Recueil des avis issus de la consultation auprès des ministères et organismes

Projet : projet Dumont – Exploitation d'un gisement de nickel sur les territoires des municipalités du canton de Launay et du canton de Trécesson par Dumont Nickel SEC

Numéro de dossier : 3211-16-008

Présentation de la modification		MARCHE À SUIVRE
Nom du projet original	Projet Dumont Nickel	
Nom de la modification	Demande de prolongation de la validité du décret ministériel provincial du projet Dumont 526-2015	
Initiateur de projet	Magneto Investments Limited Partnership	
Numéro de dossier	3211-16-008	
Dépôt de la demande de modification	2024/05/08	
Émission du décret initial	2015/06/17	
Numéro du décret	Décret 526-2015	
Présentation de la modification : Le projet Dumont par Magneto Investments L.P. est un projet de mine de nickel à ciel ouvert situé dans la région de l’Abitibi-Témiscamingue, à environ 25 km au nord-ouest d’Amos et à 60 km au nord-est de Rouyn-Noranda. Il a été autorisé par décret le 17 juin 2015 et modifié le 19 avril 2023. Le projet d’une empreinte de 4 650 ha comprend l’exploitation d’un gisement nickélifère à ciel ouvert, la transformation du minerai en concentré, la gestion des r

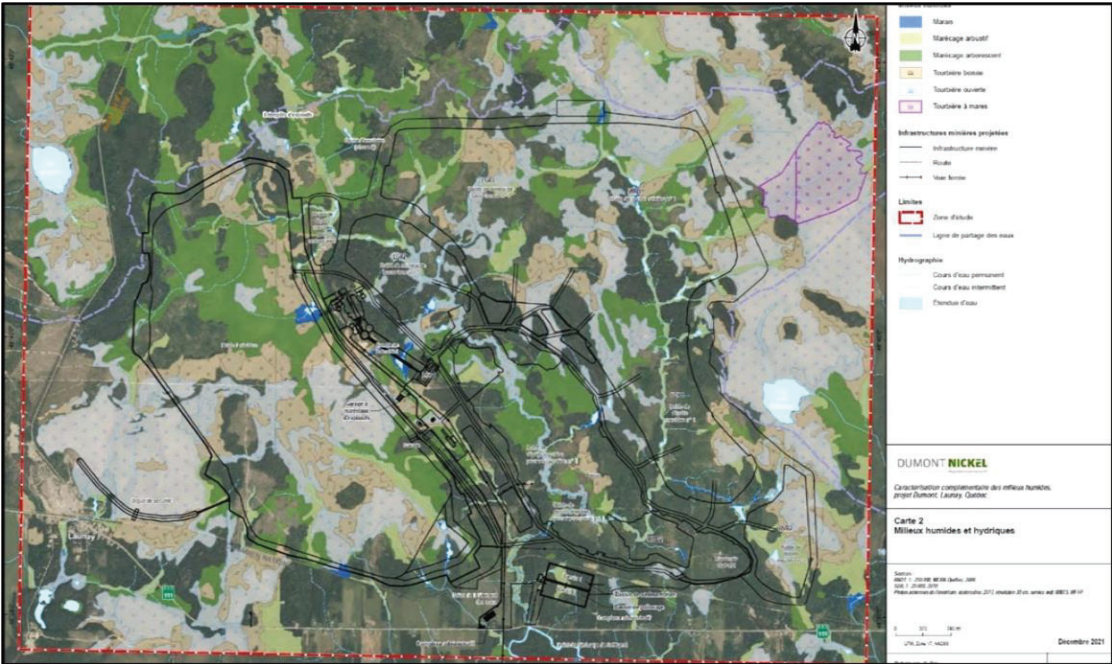
Le projet total détruira une superficie d'environ 4 650 ha (46,5 km²) de milieux naturels (voir figure 1) dont 2 511,4 ha (25,1 km²) de milieux humides et hydriques (MHH). Ce dernier nombre comprend 254,6 ha (2,5 km²) de milieux hydriques.

Le projet implique un empiètement en milieux naturels comme il ne s'en est jamais autorisé au Québec, soit 50% de toutes les pertes en MHH qui ont été autorisées depuis 2017. L'estimation de la compensation financière liées aux pertes de MHH s'élèverait à environ 134 M\$, représentant 50% des compensations financières versées depuis 2017.

Figure 1 : Activité nocturne des chauves-souris pour les cellules en milieux humides pour la période du 1^{er} juin au 14 août (période estivale) en Abitibi-Témiscamingue. Données tirées du Réseau de suivi sur la biodiversité (2019-2024).

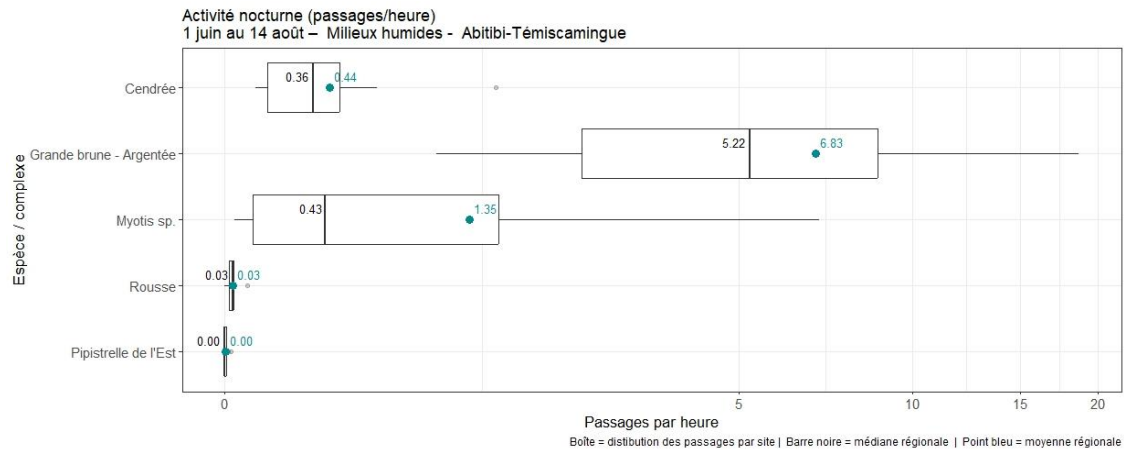
L'activité nocturne des chauves-souris migratrices en période estivale (1^{er} juin au 14 août) sur le site à l'étude est au-delà de la moyenne régionale pour plusieurs stations d'inventaires (voir figure 1). Pour la chauve-souris cendrée, ce sont 12 stations sur 13 qui rapportent un taux de passage plus élevée que la moyenne (0,44 passage/heure). Pour la chauve-souris rousse de l'Est, ce sont 6 stations sur 13 qui sont au-dessus de la moyenne (0,03 passage/heure). En ce qui a trait la chauve-souris argentée, celle-ci a été compilée dans le complexe « Grande chauve-souris brune/chauve-souris argentée » considérant que certains cris sont difficilement distinguables. Ce sont 6 stations sur 13 qui sont au-delà de la moyenne (6,83 passages/heure). Bien que la chauve-souris argentée ait été regroupée dans le complexe pour comparer les données, l'activité de chauves-souris argentées sur le site de Dumont Nickel est largement supérieure, alors qu'on obtient des valeurs au-delà de 10 passages/heure pour 4 stations.

Figure 2 : Activité nocturne des chauves-souris pour les cellules en milieux humides pour la période du 15 août au 25 septembre (migration automnale) en Abitibi-Témiscamingue. Données tirées du Réseau de suivi sur la biodiversité (2019-2024).

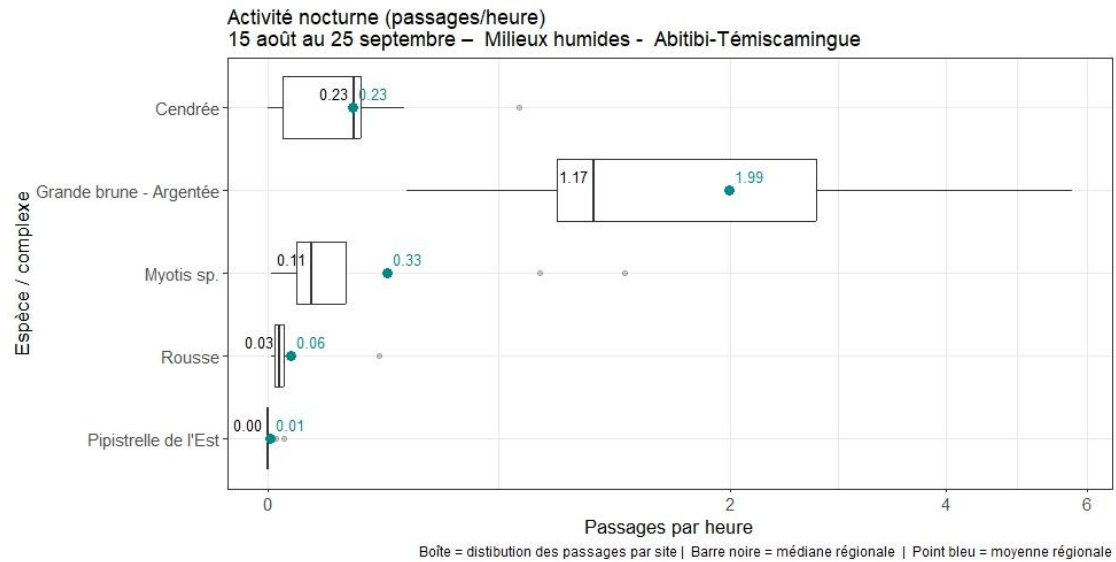
Des résultats similaires sont observés en période de migration automnale (15 août au 25 septembre) (voir figure 2). Pour la chauve-souris rousse de l'Est, ce sont 5 stations sur 13 qui ont une activité supérieure que la moyenne régionale (0,06 passage/heure). Pour la chauve-souris cendrée, ce sont 12 stations sur 13 qui sont au-delà de la moyenne (0,23 passage/heure). En ce qui a trait au complexe « Grande chauve-souris brune/chauve-souris argentée », ce sont 10 stations sur 13 qui sont supérieures à la moyenne (1,99 passages/heure). Une activité nocturne particulièrement élevée pour la chauve-souris argentée a été notée à la station CS-05 (21,61 passages/heure), laissant présager la présence d'un couloir migratoire comme mentionné dans le rapport de WSP. La migration est une étape importante pour les chauves-souris migratrices qui vont s'accoupler à cette période ou en période hivernale.

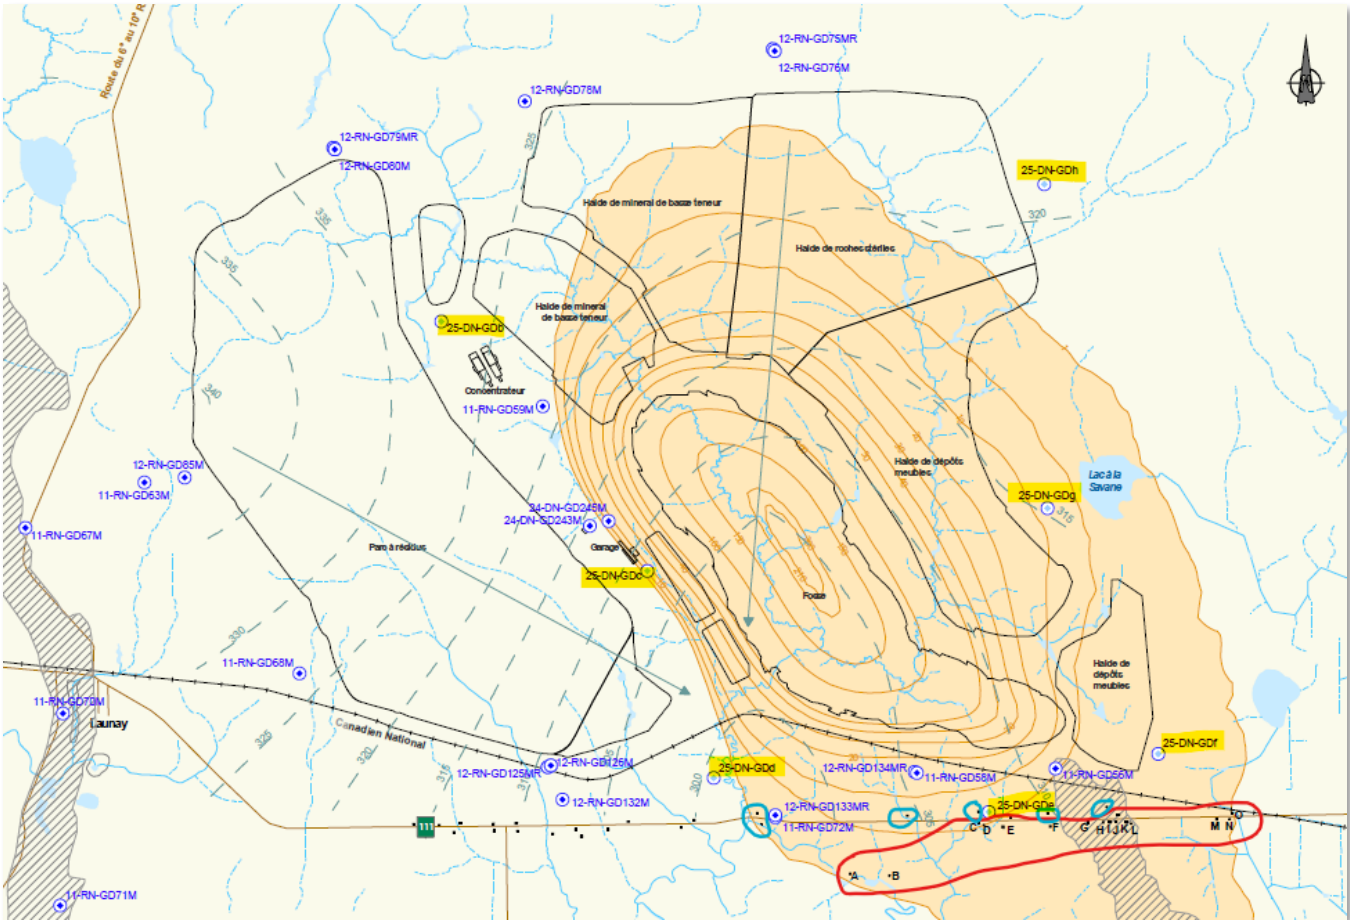
L'annexe R-28-2 présente un plan de localisation qui positionne les prélèvements privés ainsi que les puits d'observation retenus dans le cadre du réseau de suivi des eaux souterraines. Sur cette figure, il est possible de constater la présence de ce qui semble être des prélèvements privés (cercles bleus), localisés à l'intérieur de la zone de rabattement, pour lesquels aucun seuil d'alerte n'est établis.

Advenant que ces points (cercles bleus) représentent bel et bien des prélèvements existants sur des propriétés privées qui ne seront pas acquises lors de la réalisation du projet Dumont, la DEPESS est d'avis qu'ils doivent être caractérisés et ajoutés au tableau R-28-1.
